CHIESA DI S. AGOSTINO MINORE

Via Anicia, Norcia

LAVORI DI MIGLIORAMENTO SISMICO E RESTAURO

RELAZIONI	A
RELAZIONE TECNICA INTEGRATIVA	A1a

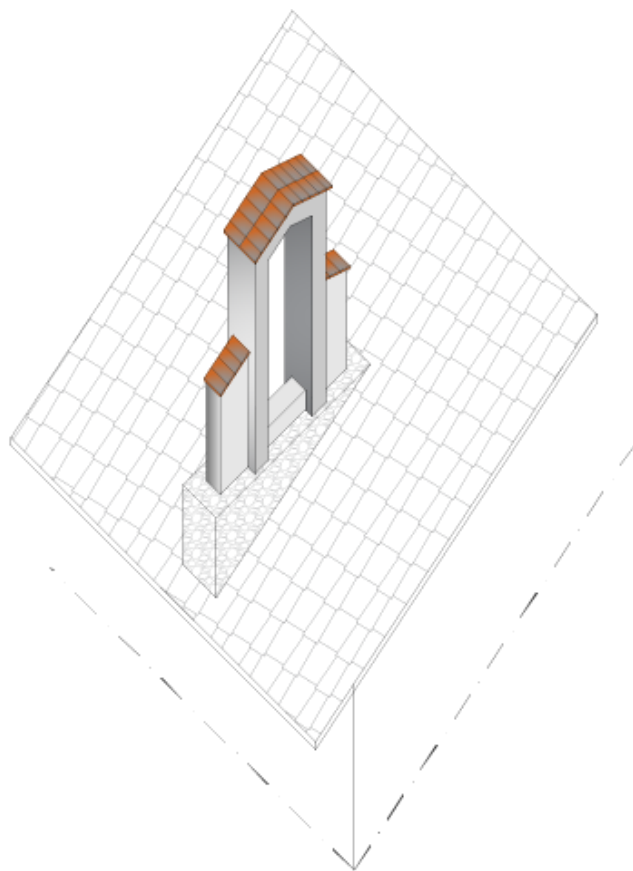
Il secondo tema affrontato riguarda poi il nuovo campanile della chiesa.

Senza ripetere le motivazioni progettuali di carattere strutturale e filologico della soluzione inizialmente proposta, che rimangono sostanzialmente da noi confermate, si ritiene altresì pienamente condivisibile la modifica richiesta dalla committenza

Si riesce infatti facilmente a ricomporre e dare una consistenza volumetrica alla vela metallica proposta precedentemente.

Il progetto prevede la realizzazione di una struttura portante in acciaio e la posa in opera di una tamponatura realizzata con lastre prefabbricate in fibrocemento rifinito con intonaco fratazzato.

La geometria ricorderà quella del campanile esistente e sarà composto da una parte centrale alta 3,00 m e due parti laterali più basse di altezza dimezzata. La struttura centrale terminerà con una chiusura a doppia falda inclinata con una doppia fila di pianelle mentre le strutture laterali avranno la chiusura a singola falda inclinata ricoperta con una fila di pianelle.

Tutta la struttura verrà realizzata su un basamento in asse con la muratura sottostante che divide la navata dalla sagrestia; tale soluzione garantisce l'indispensabile resistenza a eventuali sollecitazioni sismiche e, nel caso di distacco delle pareti, danneggiamenti non significativi della sottostante copertura.
